CONVITE Nº 14182/2023

OBJETO: "CESSÃO ONEROSA DE USO DE ESPAÇO DA UNIDADE SÃO MIGUEL PAULISTA PARA INSTALAÇÃO, EXPLORAÇÃO, OPERAÇÃO E ADMINISTRAÇÃO DE ESTACIONAMENTO"

CARTA DE ESCLARECIMENTOS II

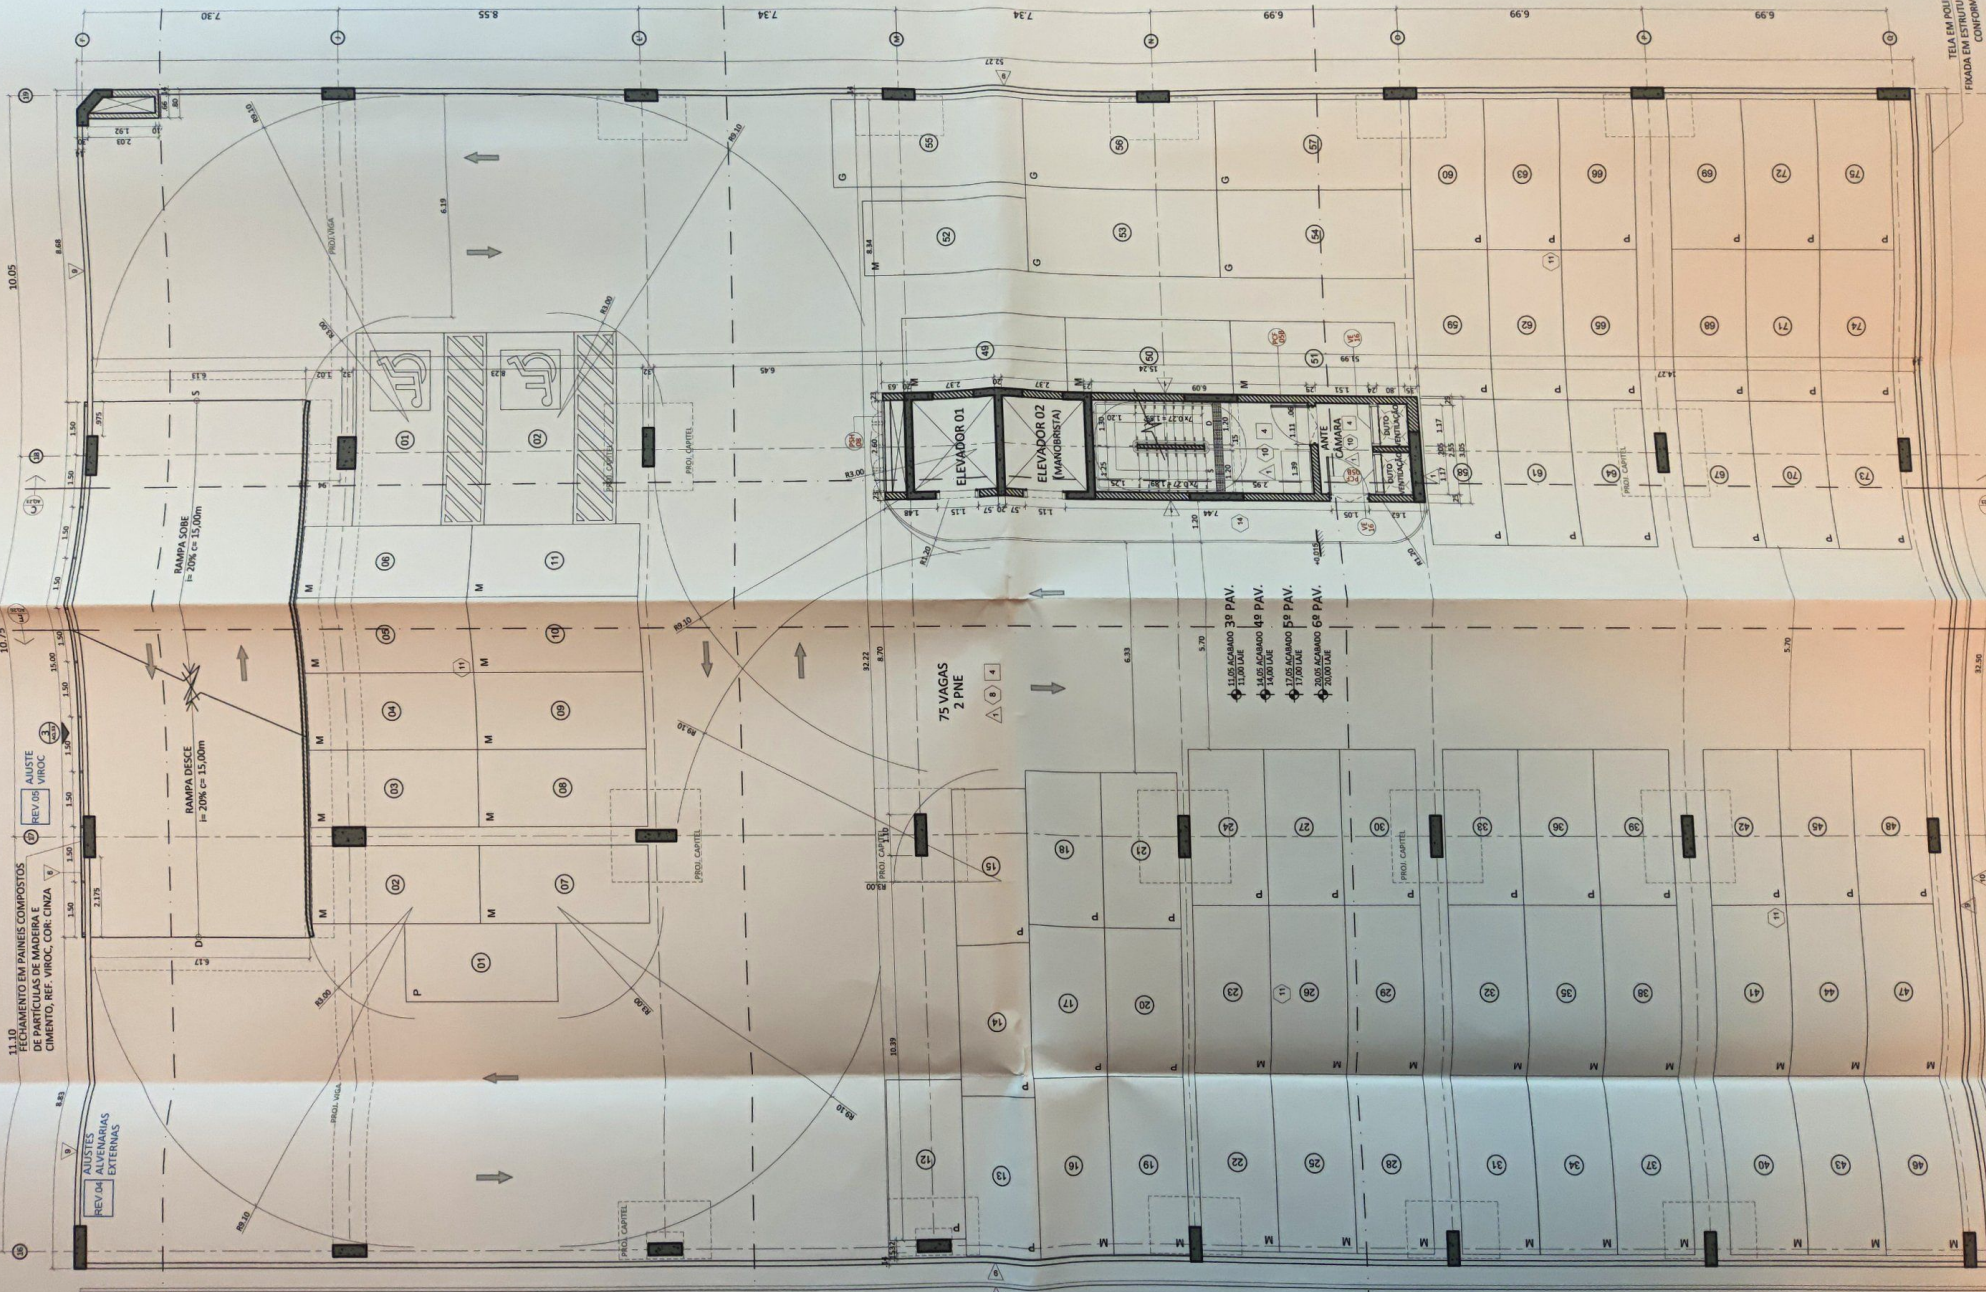
- 5) O item 3.5 trata do projeto de adequação e para a confecção do mesmo é necessária a planta baixa, já que apenas a visita técnica não traz elementos suficientes. Essa planta baixa não deveria estar disponibilizada nos anexos do edital?

RESPOSTA: Planta anexada a esta Carta de Esclarecimentos.
